INFORME DE LA DIRECCIÓN DE VERIFICACIÓN DE CONTRATOS	Nº 58/2016
FECHA	27/06/2016
INSTITUCIÓN	INSTITUTO NACIONAL DE TECNOLOGIA, NORMALIZACION Y METROLOGIA (INTN).
AUTORIDAD FIRMANTE	Ing. Ever Romildo Cabrera Herebia - Director General.
EXPEDIENTE Nº	N° 9.531/2015.
CONTRATO	N° 22/2015.
FECHA CONTRATO	21/07/2015.
PROCEDIMIENTO	CD N° 29/2014.
OBJETO	Construcción INTN – Obras Complementarias Sede Itapuá Capitán Miranda.
CONTRATISTA	Arq. VENANCIO ZARATE.
REPRESENTANTE	Arq. VENANCIO ZARATE.
RUC Nº	713549-1
Monto Inicial - Contrato	Gs. 95.791.000.-
ID LLAMADO Nº	296944/2015.
C.C. INICIAL N°	CD-23001-15-109740 Monto: Gs. 95.791.000.-

1.1. En virtud a las prerrogativas establecidas en la Ley 3.439/07 *"Que modifica la Ley N° 2051/03 "De Contrataciones Públicas" y establece la Carta Orgánica de la Dirección Nacional de Contrataciones Públicas"*, de efectuar la verificación de la ejecución de los contratos suscritos por los organismos, los gobiernos departamentales y las municipalidades, sujetos al sistema de contrataciones del sector público, la Dirección Nacional de Contrataciones Públicas (DNCP), ha decidido efectuar una verificación acerca de la ejecución del contrato suscrito entre el IN

Rajaduras en el caminero de alisada de cemento.

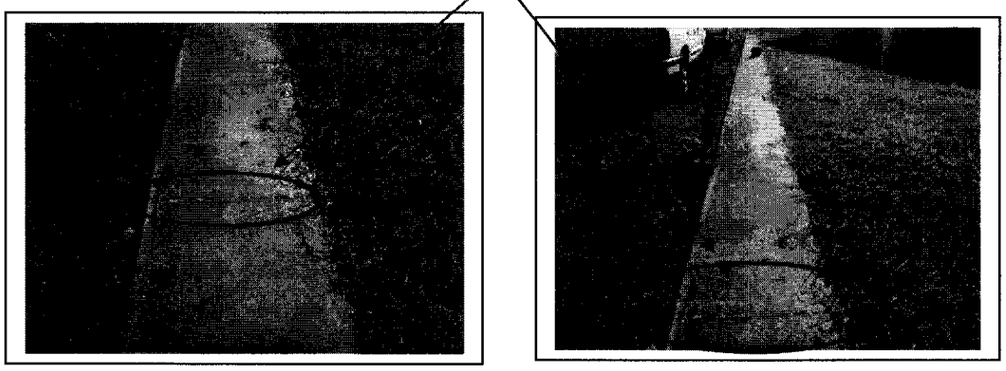
forma perpendicular a la rampa". En el libro de obra[4] se observa que los trabajos empezaron en fecha 05/08/2015 y menciona lo siguiente: "*se da inicio a los preparativos para el caminero de cemento...",* en la verificación in situ se pudo observar que parte del caminero se encontraba deteriorado, el alisado presenta rajaduras en varios puntos.

1. Se observó que parte del caminero se encontraba deteriorado.
2. Se observó qué la baranda de acceso no cuenta con tratamientos anticorrosivos ya que la misma presentaba signos de corrosión en las uniones y no fueron pintadas incumpliendo lo establecido en la EE.TT.

3.4 Rampa

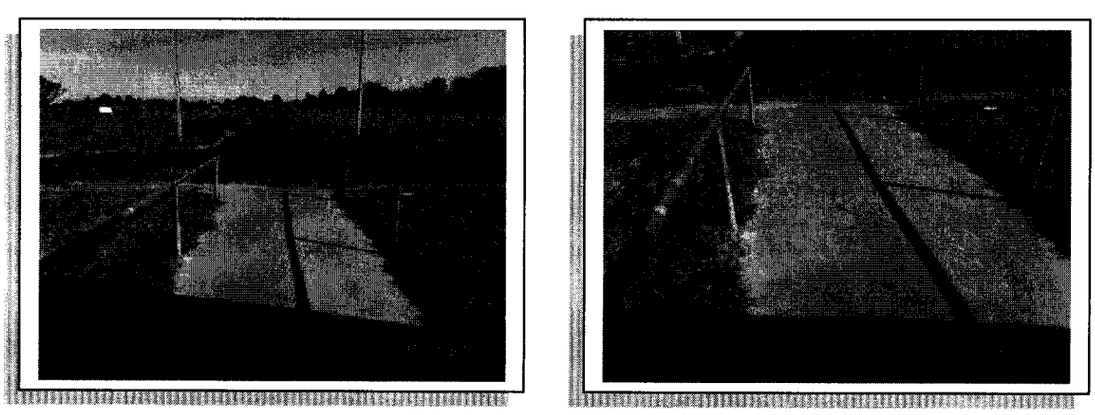
Según la EE.TT. en cuanto a la rampa de acceso establece lo siguiente: "*Luego del replanteo, se ejecutará el piso de hormigón de piedra raspinado con armadura de acero para la conformación de la rampa. La rampa tendrá las dimensiones aproximadas de 3,00 m de ancho por 6,00 de largo en forma, proporciones y pendientes que indique oportunamente la fiscalización de Obra. El espesor requerido será de 10 cm*". Durante la verificación in situ se han tomado medidas de la rampa siendo el ancho 2,40 m y largo de 7,63 m, siendo la superficie de 18,31 m^2.

5. Durante la verificación in situ se han tomado medidas de la rampa siendo el ancho 2,40 m y largo de 7,63 m, siendo la superficie de 18,31 m^2.

"*Las medidas de la rampa de acceso fueron directamente compensadas pues no afecta al costo total de la misma, ya que el computo métrico final arroja como resultado 18.31 m^2 y la planilla solicita 18 m^2. Las misma se adaptaron de acuerdo al retiro del edificio del empedrado a efecto de que la rampa cumpla su función*".

Las partes mencionan que la superficie encontrada corresponde a lo establecido en planilla de precio, si bien es cierto que la superficie total corresponde a la medida establecida en planilla de precios, sin embargo en la EE.TT se observa lo siguiente "*La rampa tendrá las dimensiones aproximadas de 3,00 m de ancho por 6,00 de largo en forma, proporciones y pendientes que indique oportunamente la fiscalización de Obra*" en este caso no se cuenta con documentaciones donde la fiscalización indique las proporciones y del porqué se optó realizar el ancho y longitud observadas durante la verificación in situ y no las medidas establecida en la EE.TT.
